原子力規制における検査制度見直しに伴う  
原子炉施設保安規定変更認可申請について

令和2年7月16日

四国電力株式会社

### 【独立性確保の考え方】

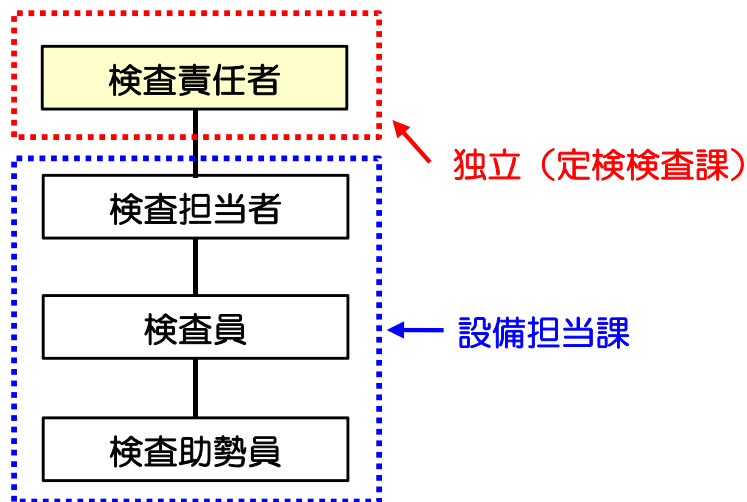
検査の独立性確保のため、設備管理組織もしくは工事実施組織とは別の組織から検査責任者を指名し、検査責任者の責任の元で検査を実施する。

2 所長は、第4条に定める保安に関する組織のうち、検査対象となる設置または変更の工事を実施した組織とは別の組織の者を、検査責任者として指名する。

2 所長は、第4条に定める保安に関する組織のうち、検査対象となる設備の設備管理部署とは別の組織の者を、検査責任者として指名する。

## <検査体制の変更イメージ>

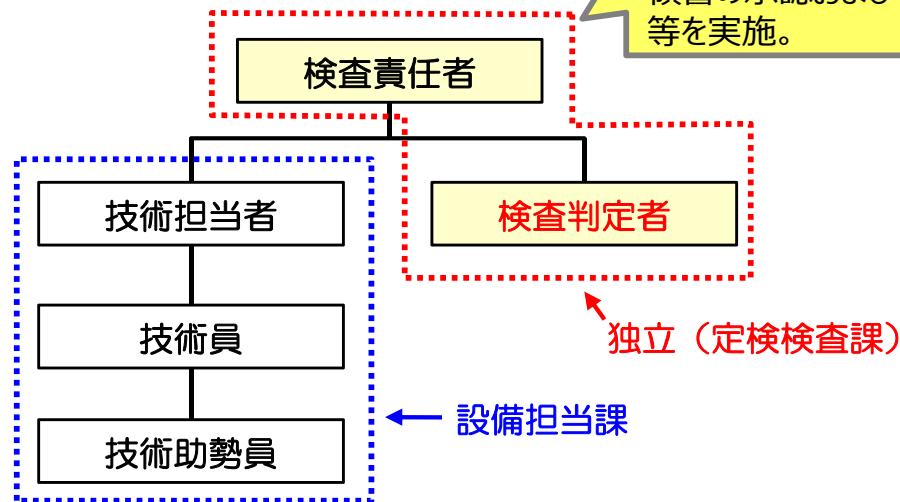
<独立性の確保>  
 検査責任者および検査判定者は検査対象設備の設備担当課以外から選出が必要。検査要領書の承認および検査の判定等を実施。
